## 改善箇所説明図

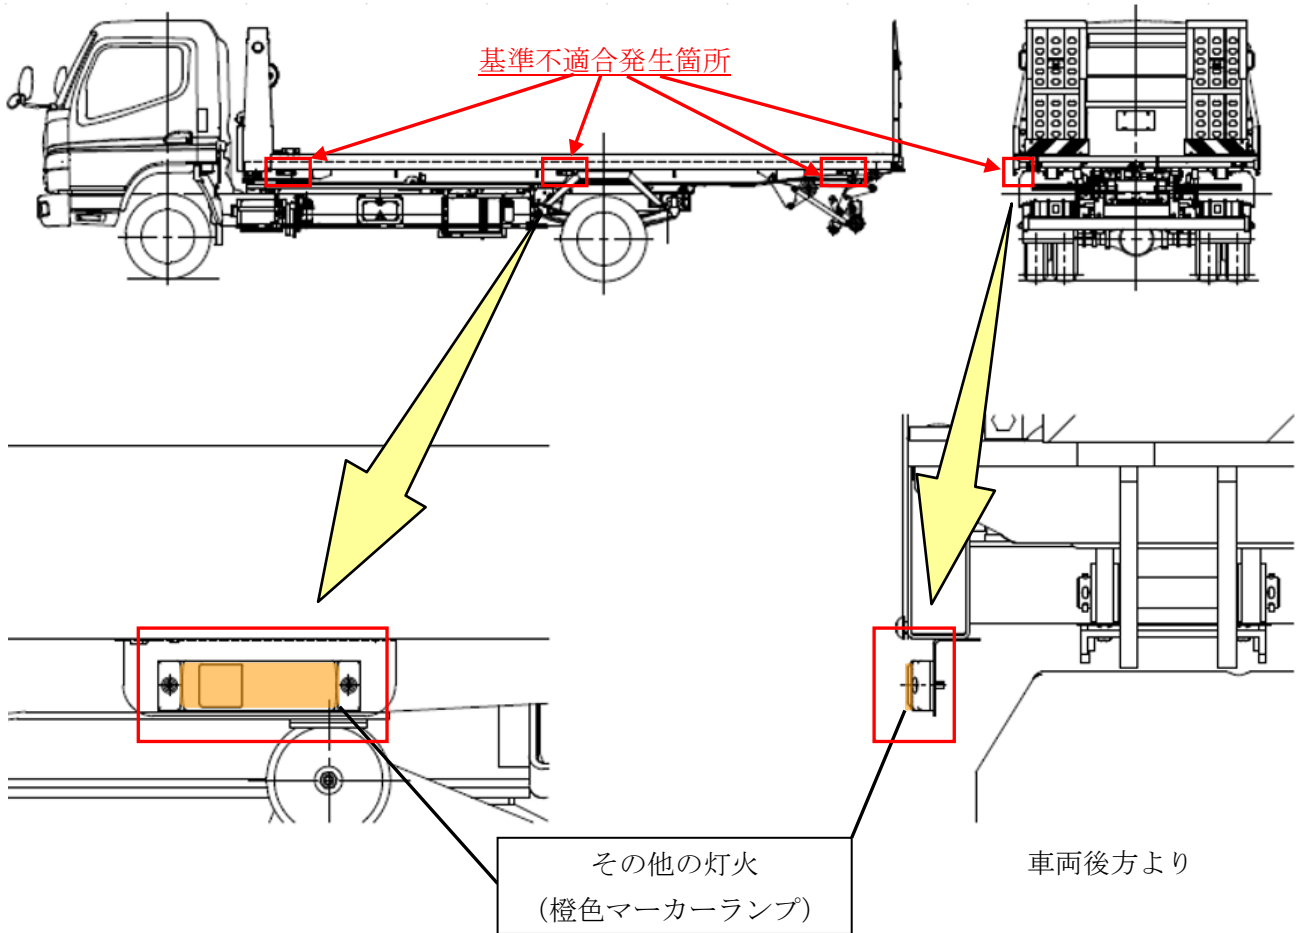
車両運搬車の灯火装置におけるその他の灯火（マーカーランプ）において、車両後方よりマーカーランプの橙色部が視認できるため、道路運送車両の保安基準の細目を定める告示第62条（その他の灯火等の制限）に適合しないおそれがある。

全車両、橙色のマーカーランプをその他の灯火に適合した黄色マーカーランプに交換する。

識別：マーカーランプの色で確認する。
